工程指示 / 要求簡箋(E.I.)

工程指示編號：EI / 5635 / 23

工程名稱：將軍澳日出康城 11

工程項目：幕牆 收口鋁板 大貨 深銅色 AQ-14,15,19,20,37

10TH, 17TH-39TH, 41ST-66TH FLOOR PLAN - TOWER 2
[48 STOREYS]

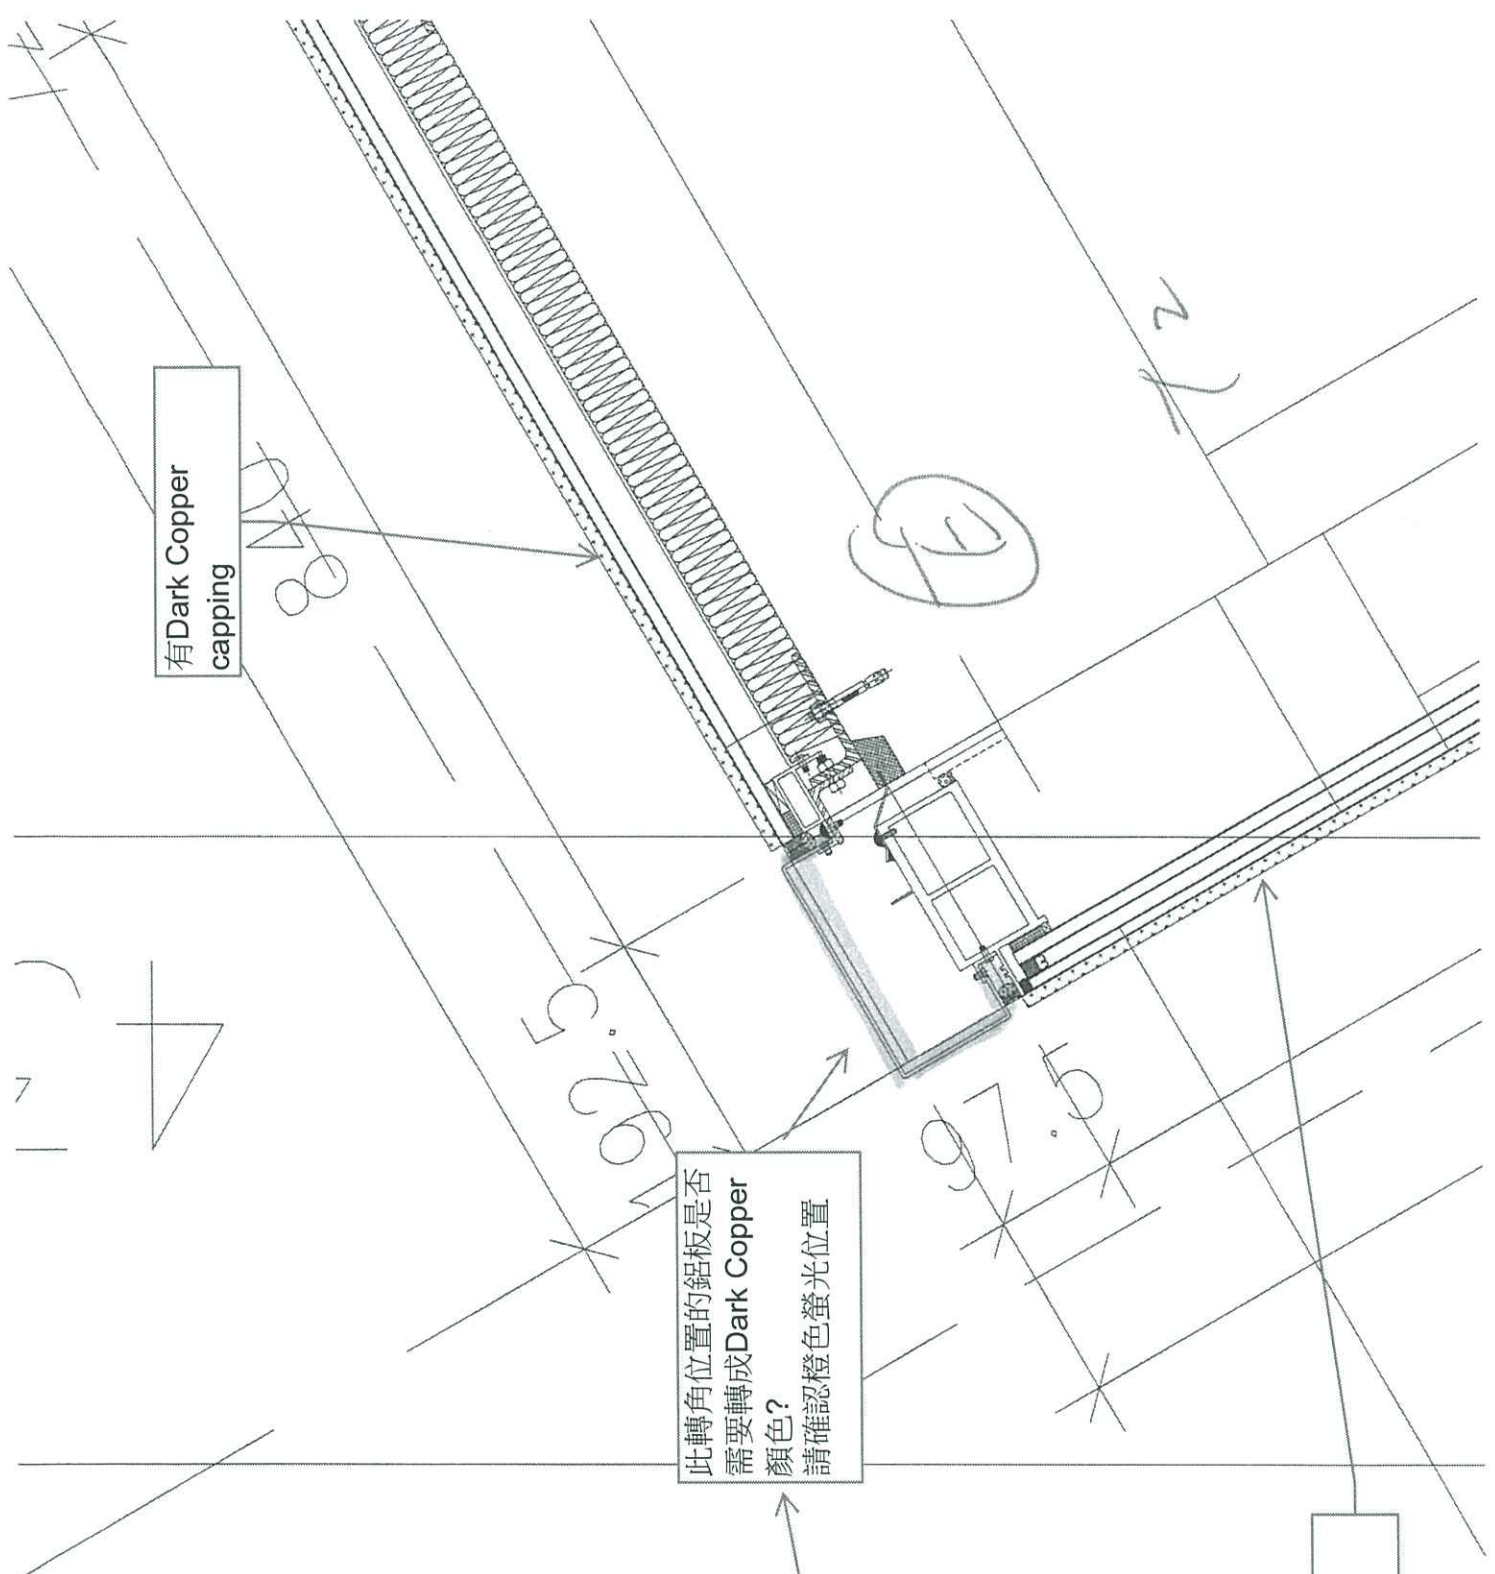
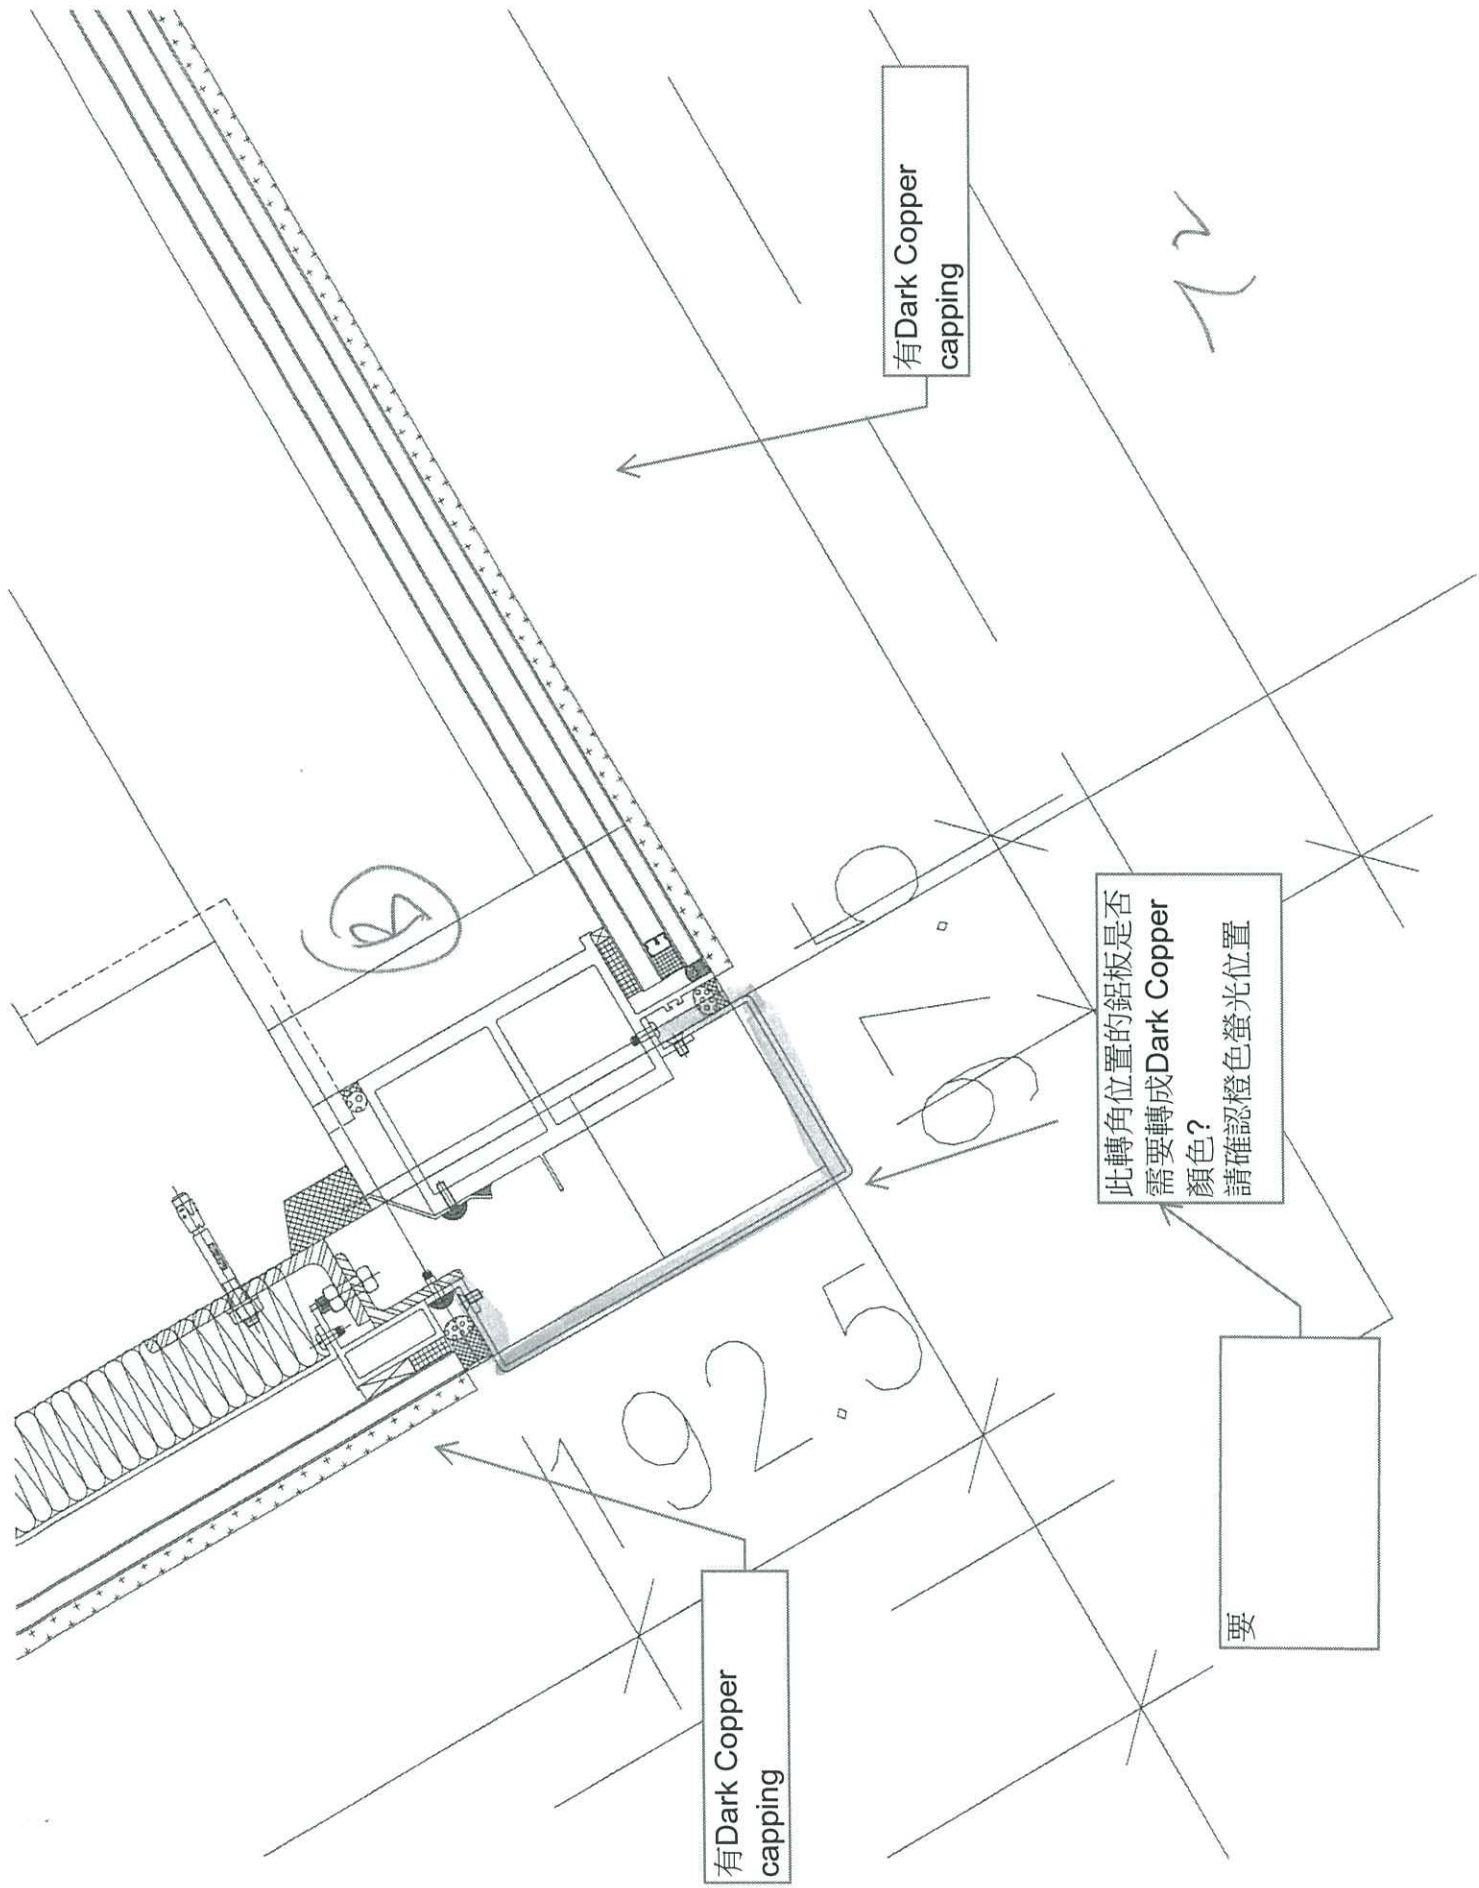
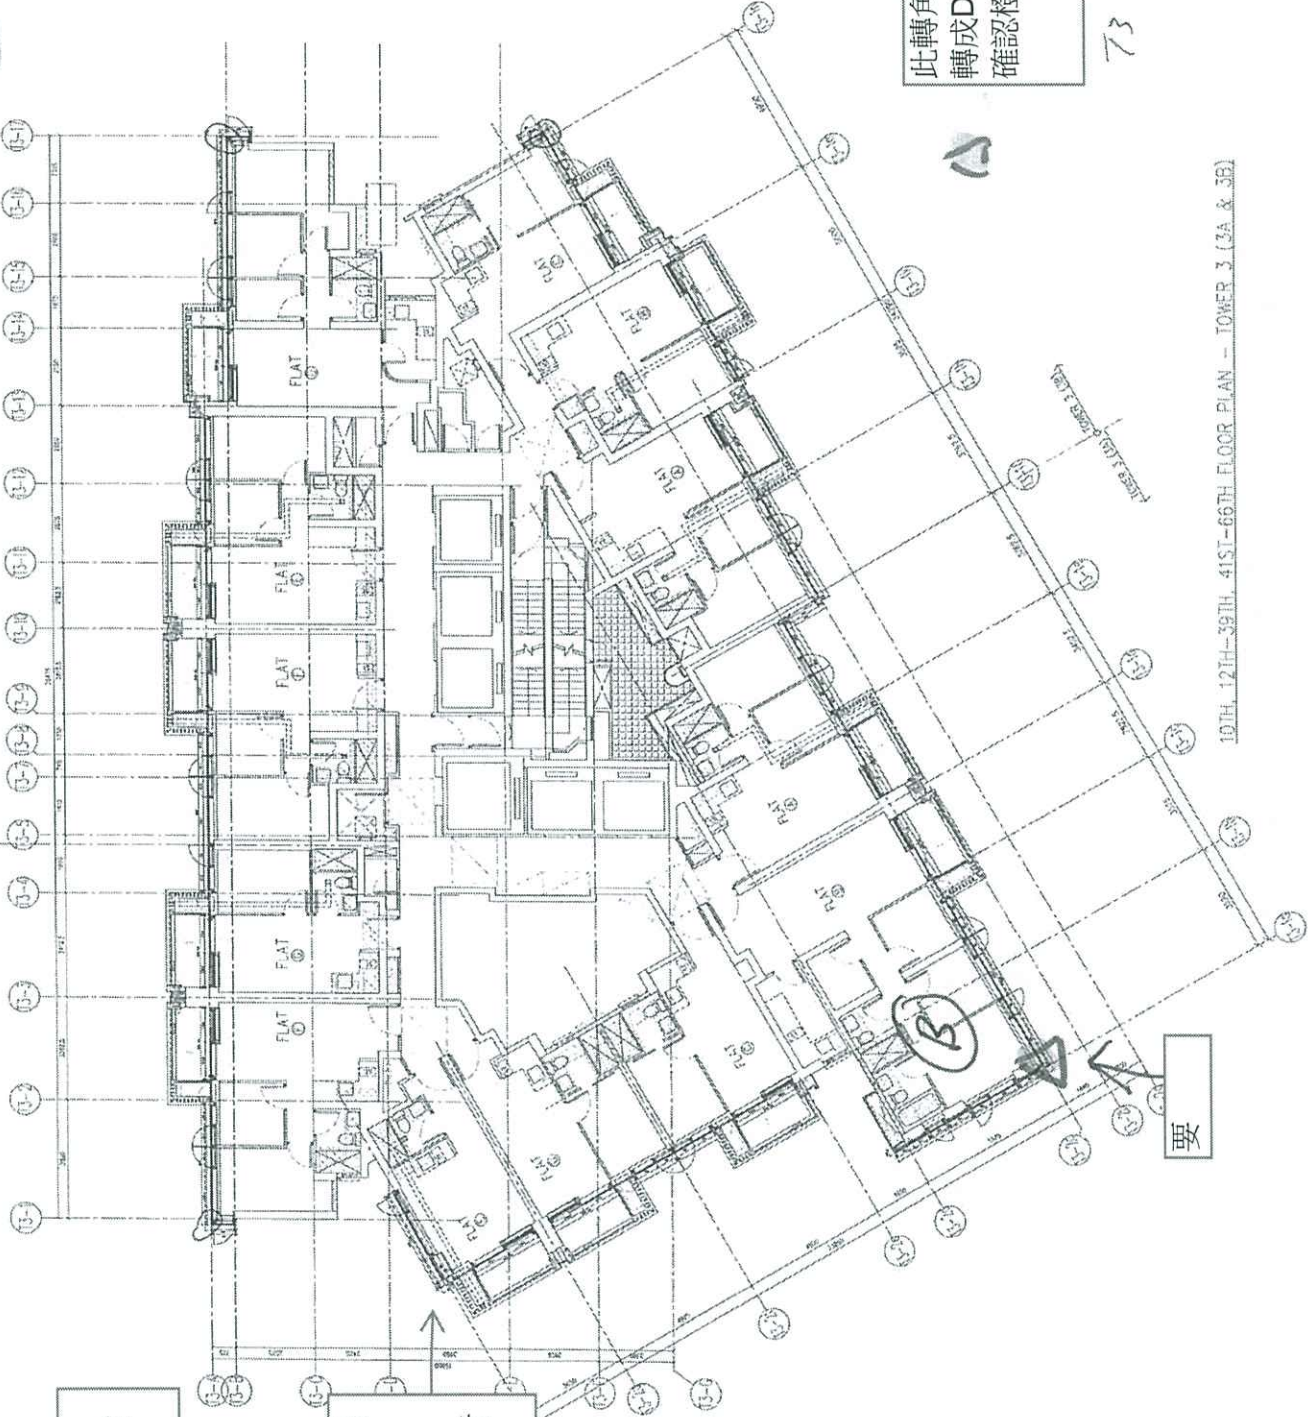
此轉角位置的鋁板是否需要轉成Dark Copper顏色?
請確認橙色螢光位置

此轉角位置的鋁板是否需要轉成Dark Copper 顏色?
請確認橙色螢光位置

T3A-E 此位置為大鋁
板。有Rose Gold
feature, 不需轉
用Dark Copper 色,對
嗎??

要

要

2023.06.21 RFI confirm T3 A-E 不需
用Dark Copper 色

10TH, 12TH-39TH, 41ST-66TH FLOOR PLAN - TOWER 3 (3A & 3B)

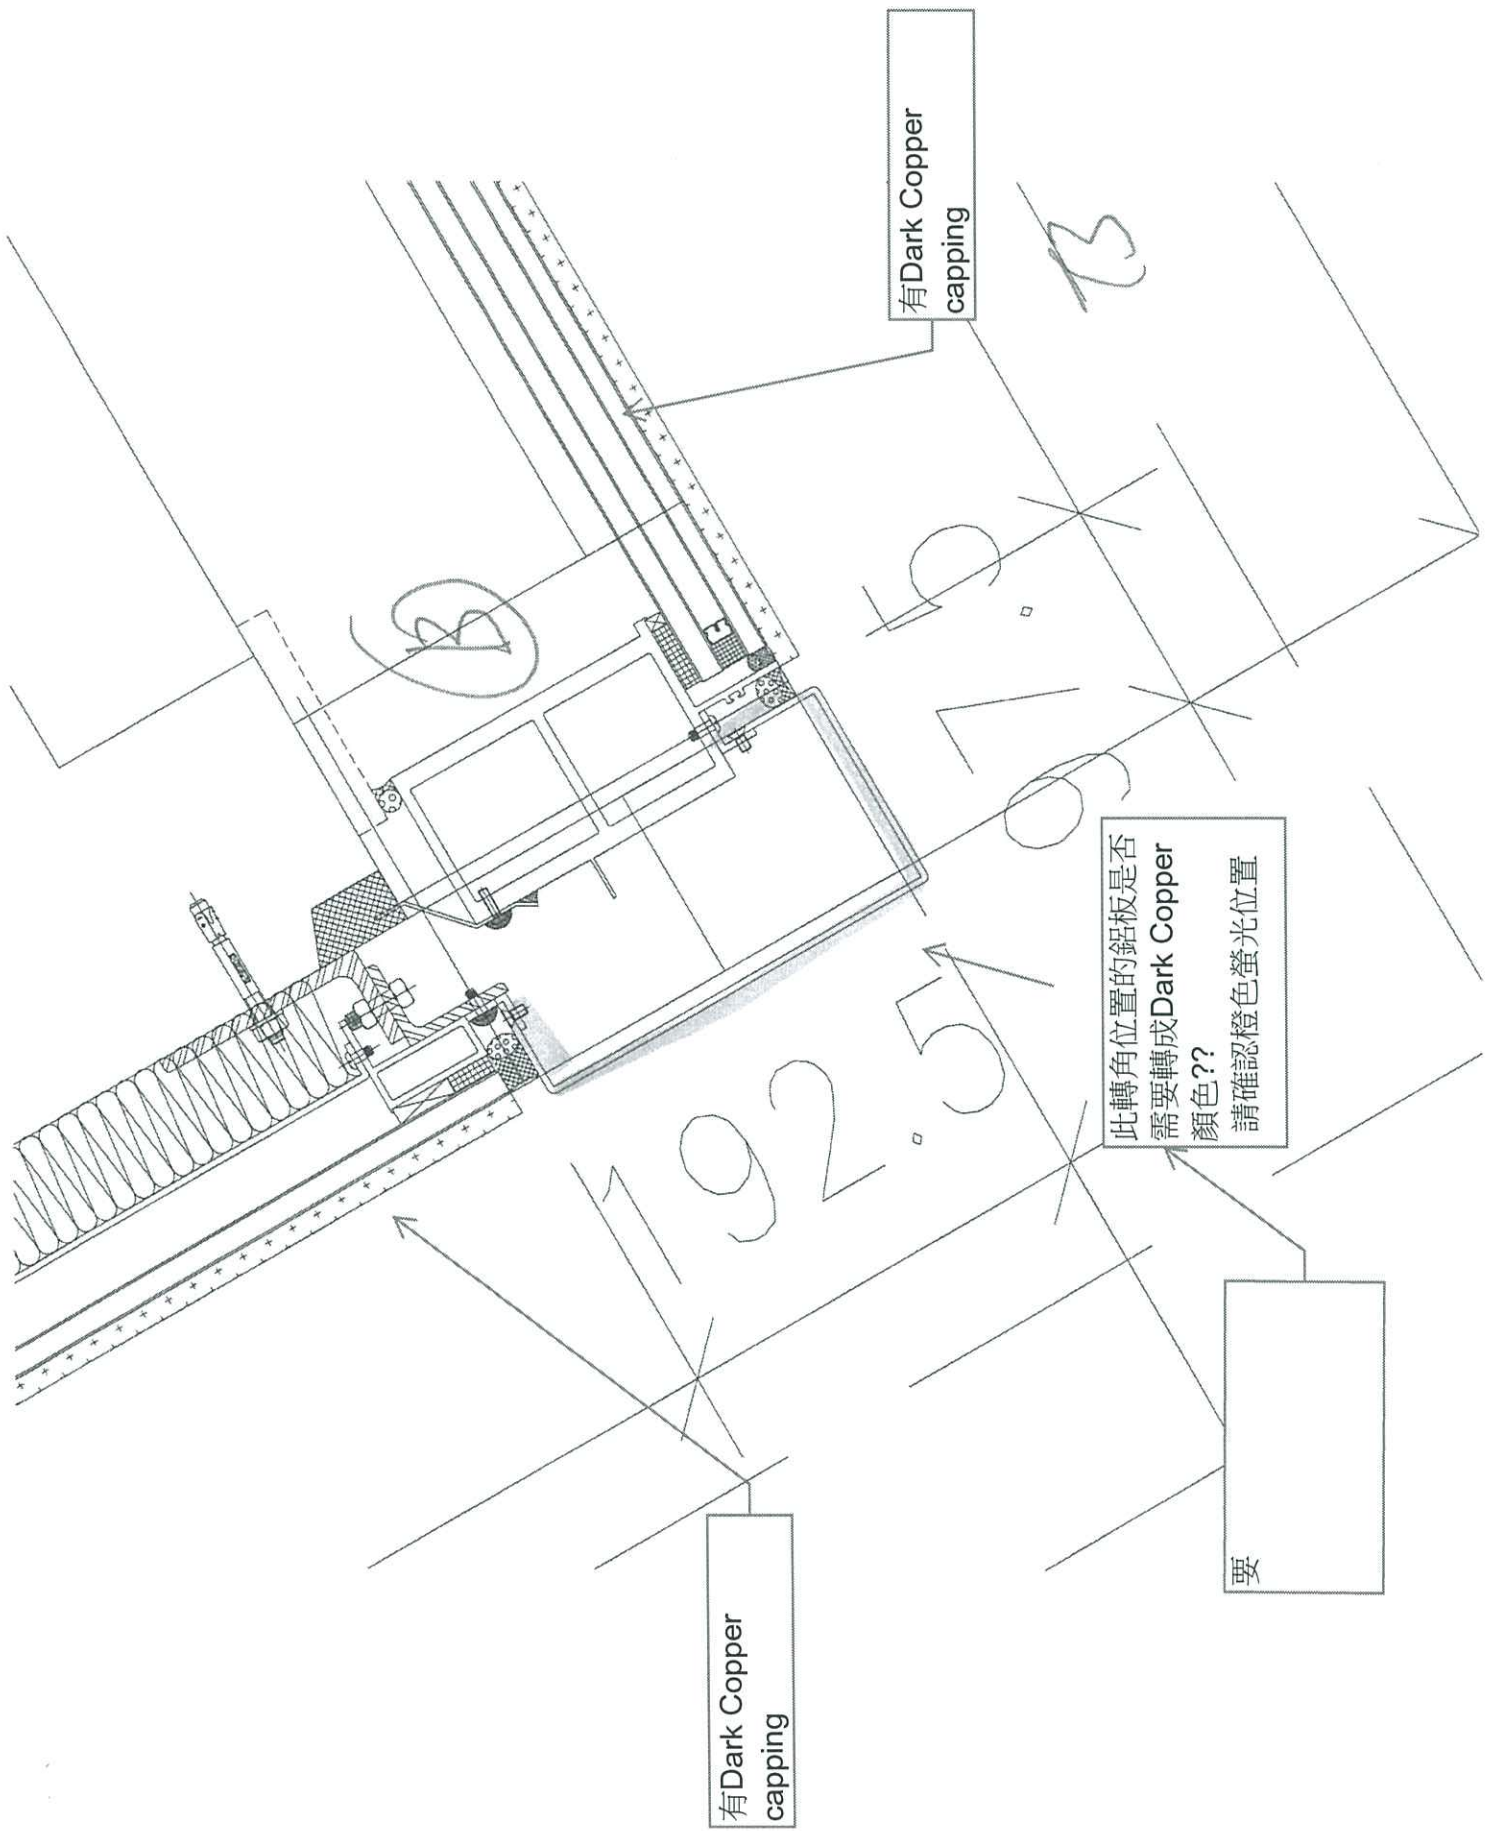
此轉角位置的鋁板是否需要
轉成Dark Copper 顏色。請
確認橙色螢光位置?

此轉角位置的鋁板是否
需要轉成Dark Copper
顏色??
請確認橙色螢光位置

2023.06.21 RFI 確認
橙色螢光位置的鋁板
是轉成Dark Copper
顏色。

要

要
